Европейская экономическая комиссия

**Всемирный форум для согласования правил
в области транспортных средств**Рабочая группа по вопросам освещения и световой
сигнализации

**Упрощение правил ООН, касающихся
освещения и световой сигнализации:****Правила № 149 ООН (Устройства освещения дороги)****Пересмотренное предложение по исправлению
и усовершенствованию текста Правил № 149 ООН****Представлено Неофициальной рабочей группой по упрощению
правил, касающихся освещения и световой сигнализации***

Рис. А13-III

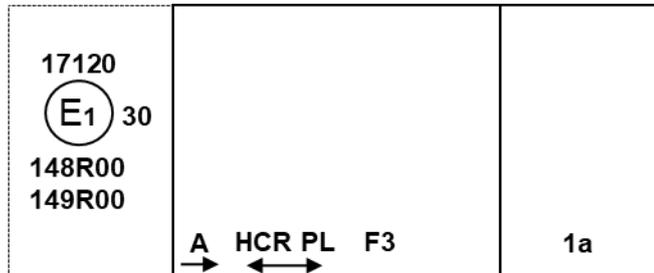
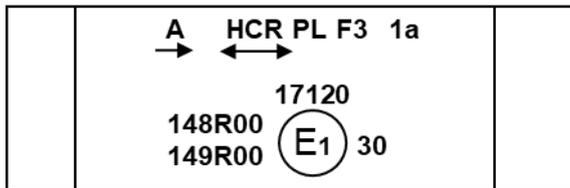
3. В приложение 13 были внесены редакционные поправки без изменения содержания его усовершенствованного текста. Был включен дополнительный пример маркировки 4-b (рис. A13-V) для уточнения требуемой маркировки дополнительного светового модуля адаптивной системы переднего освещения. Этот дополнительный пример был позаимствован из образца 8 (рис. 13) в Правилах № 123 ООН.
